DOC-P1056-C-1

# **Melding om endring av prosess og rutiner Scanbio Lysøysund**

Purenviro Mai 2021

Dokument id:	DOC-P1056-C-1
Dato:	03.mai 2021
Forfatter:	Knut Wiik
Formål:	Informere om planlagt endring av prosessen ved Scanbio

## Beskrivelse av planlagt endring

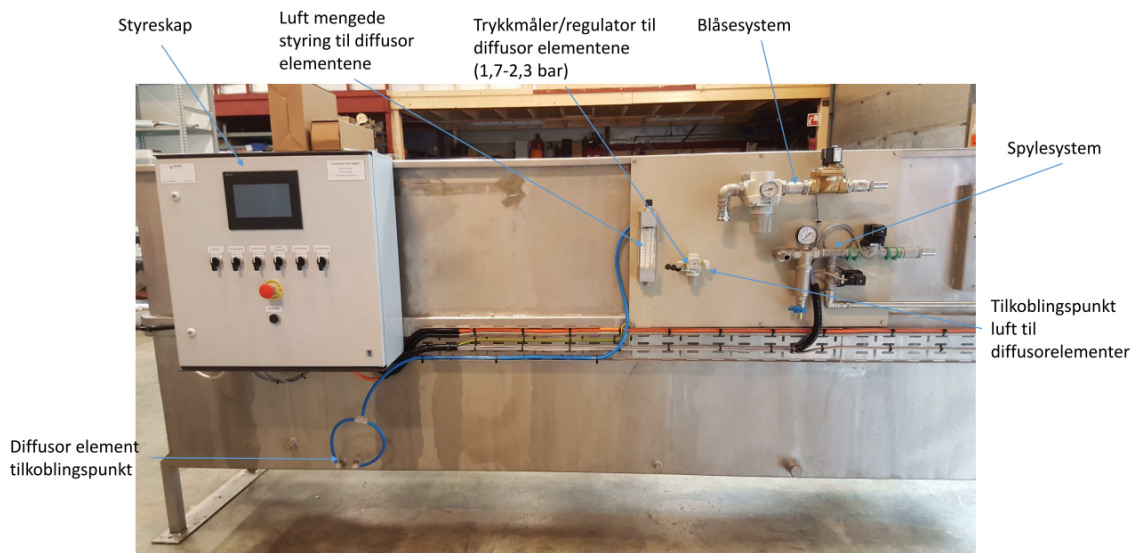
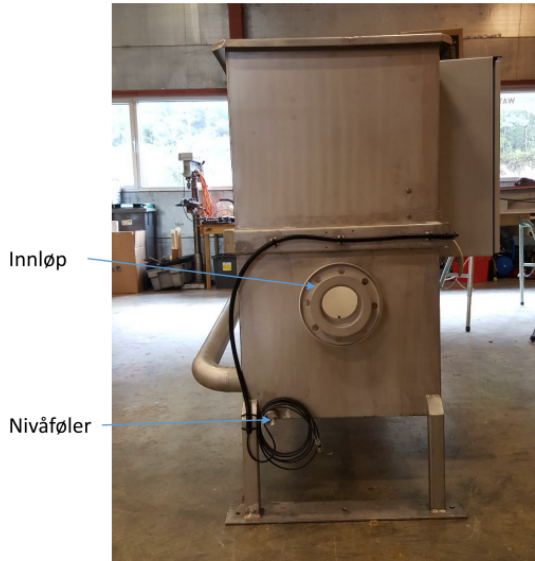
Det monteres en lagertank på land, i størrelse 150 til 200m<sup>3</sup>, der vann taes i mot. Vannet renses før utslipp slik at fett og tørrstoff kan samles opp og pumpes til biogass-tanken.

Vannrensing er planlagt med flotasjonsanlegg. I tillegg vurderes det å installere UV anlegg på vann ut. Renset vann vil slippes ut med lav flow, maksimalt 10m<sup>3</sup>/h, og slippes til eksisterende avløpsledning.
